RESIDENCE MARINE

APP 1.4.04 | 2 chambres

Version: 18/02/2022

PLAN D'EXECUTION FINAL (choix clôturés)

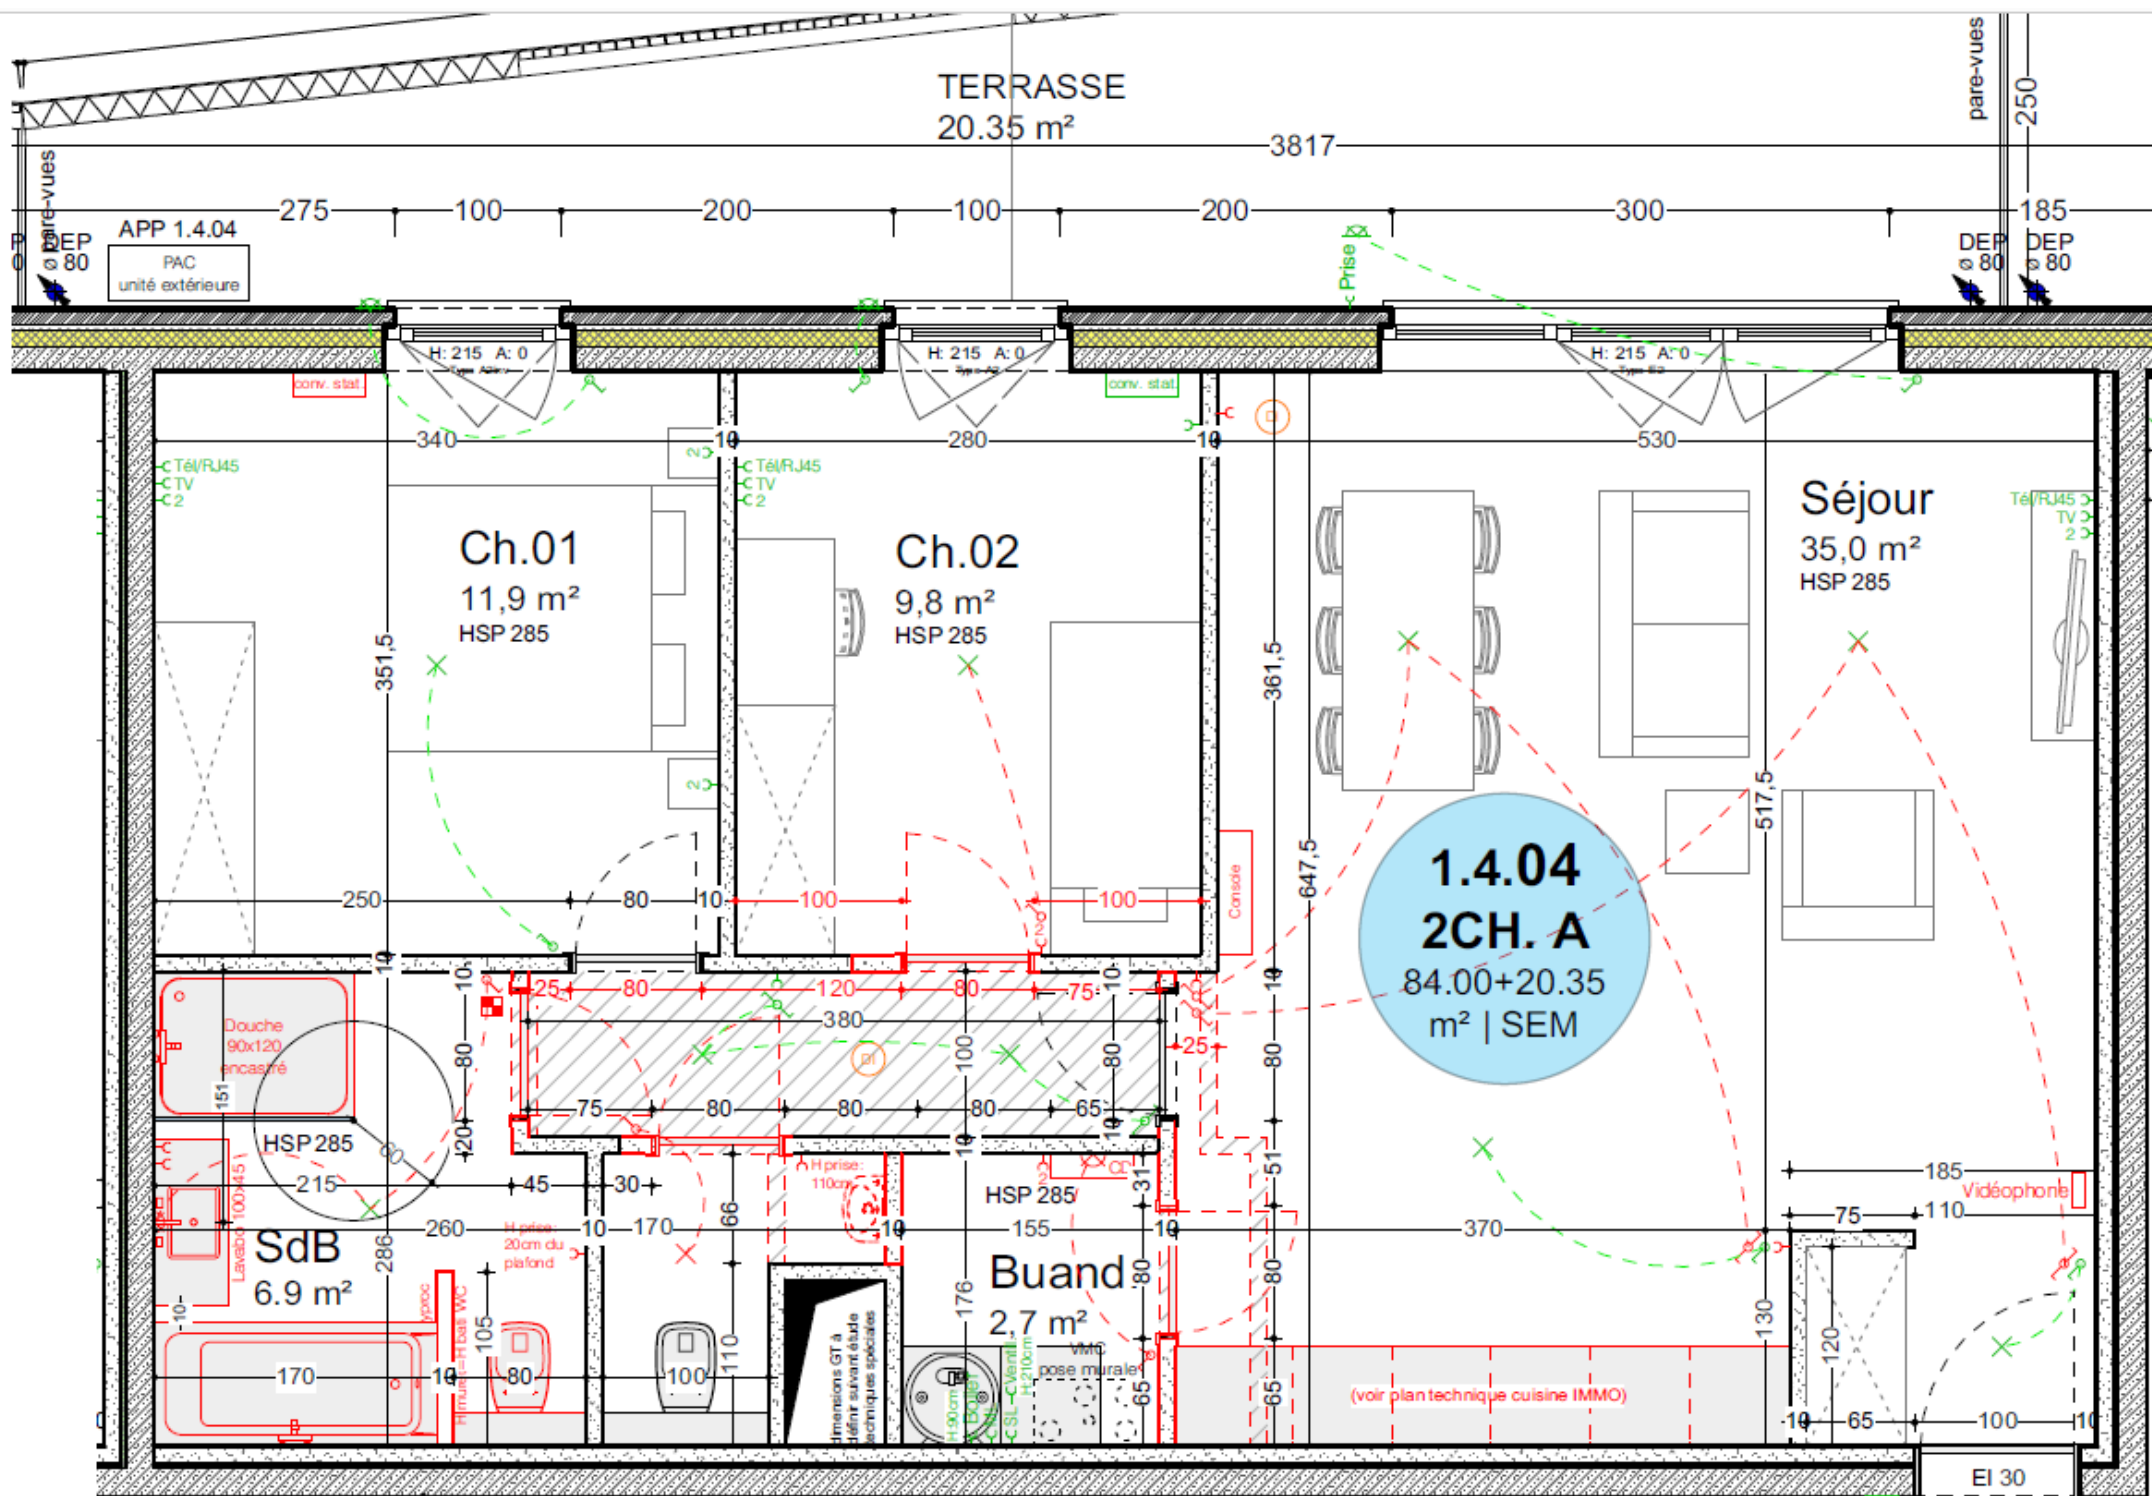
- *Modifications cloisons (buanderie/cuisine/WC/SdB)
- *Modifications électriques
- *Modification aménagement SdB : muret gyproc (10cm) entre baignoire et WC (L=105cm, H= bati WC) à faïencer entièrement
- *Baignoire : attention au sens d'évacuation
- *Pas de ventilo dans la SdB mais prise à 20cm du plafond
- *Lave main WC : prévoir points d'eau (eau chaude + eau froide). Matériel à placer par client ultérieurement.
- *HSP +/-285 dans appartement sauf pour passage technique avec HSP +/-230
